「雲林離島式基礎工業區開發計畫八十六年度施工期間 環境監測第二季(八十六年二月至四月)報告」環保署意見 暨工業局辦理情形說明對照表

「雲林離島式基礎工業區開發工程期間環境監測調查九十年度第三季報告(九十年八月至九十年十月)」
環保署意見暨工業局辦理情形說明對照表

行政院環境保護署審查意見暨工業局辦理情形說明對照表

空氣品質監測相片紀錄

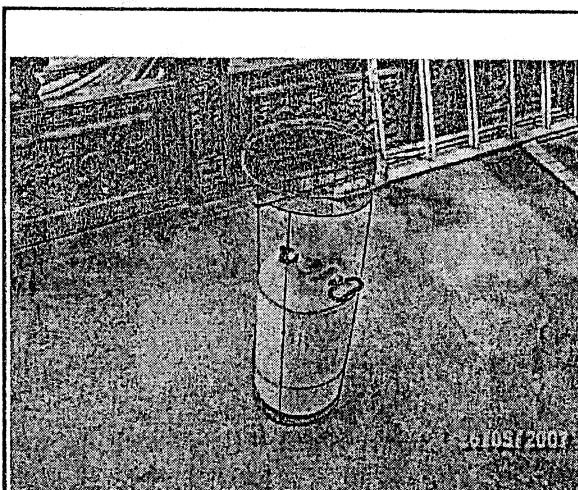
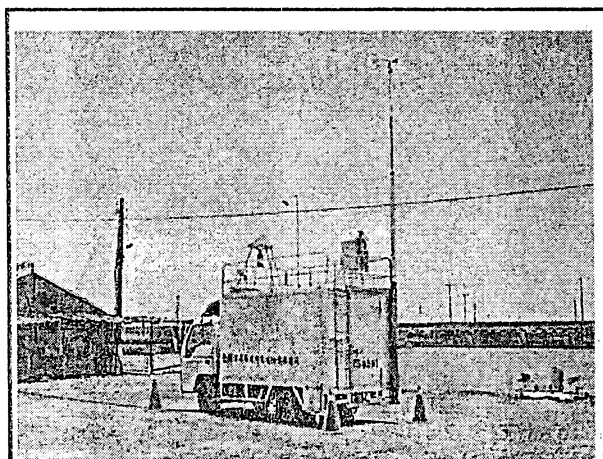
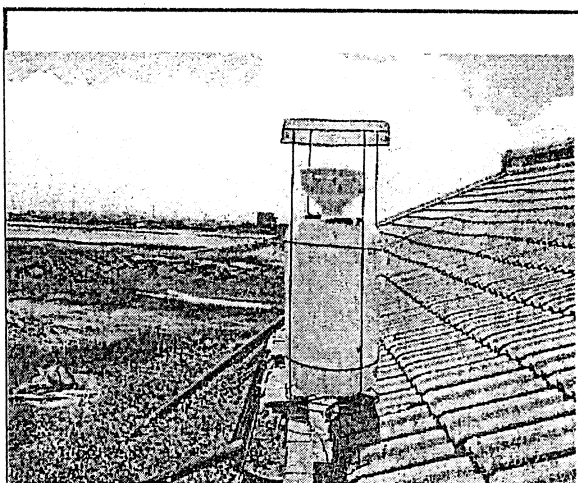
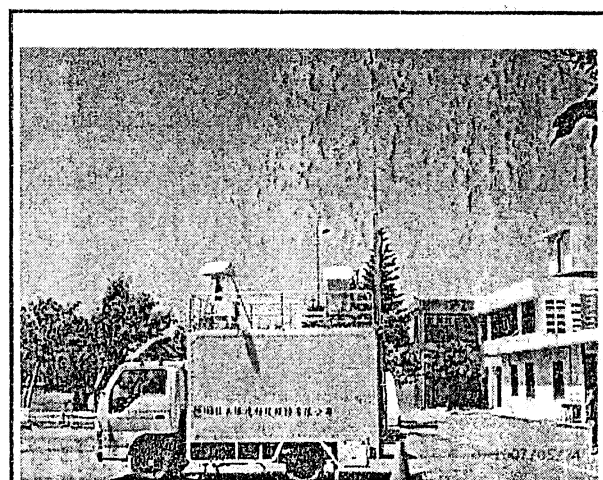
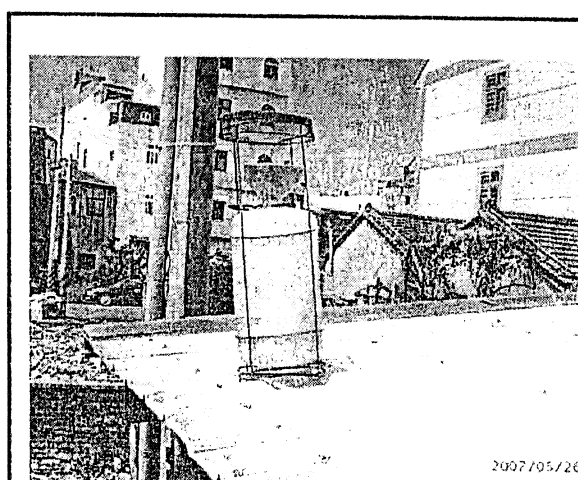
11. 所附空氣品質監測照片紀錄為 2006 年有誤，請更正。	謝謝指教。 檢附附件二為修正本計畫第二季執行空氣品質監測照片紀錄。
12. 測點選擇：環境背景音量測點之選擇，除道路邊地區外，亦包括一般地區之測點，以利評估開發對附近住宅、學校之影響，請補充。	測點選擇係依據雲林離島式基礎工業區開發計畫環境監測計畫變更內容對照表(91.7.26 環署綜字第 0910051118 號函同意備查在案)據以執行，敬請諒察。
